**Одлука Одбора директора
„Србија Карго“ ад
(од 13.2.2024. године)
Број: 4/2024-1608-406**

У П У Т С Т В О

о изменама и допунама Упутства за рад прегледача кола са теретним колима

Индикатор хабања кочионих облога диск кочнице

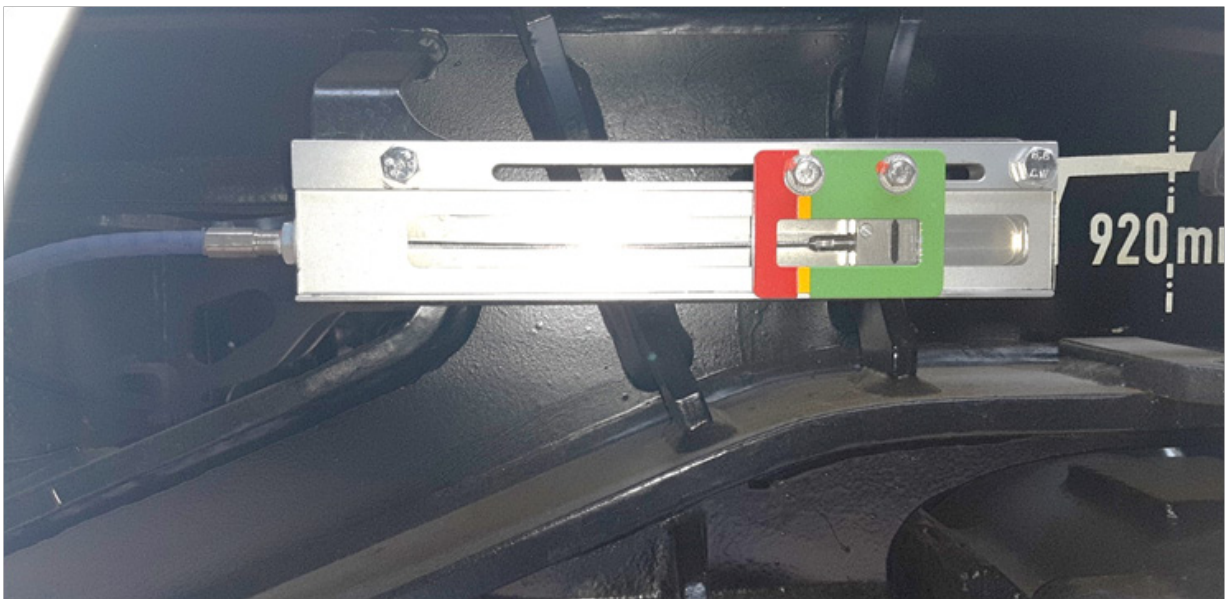
У члану 39., тачка 19. мења се и гласи:

„Код диск-кочница зазор између кочних уложака и диска, у откоченом стању, мора износити најмање 1-2 mm. Кола новије конструкције са диск-кочницом опремљена су индикатором хабања кочионих облога-уметака:

Стање кочионих облога диск кочнице			
Подешеност (стање) након замене кочионих облога	Кочне облоге код нормалног хабања	Кочне облоге на граници хабања	Потребна замена кочионих облога“
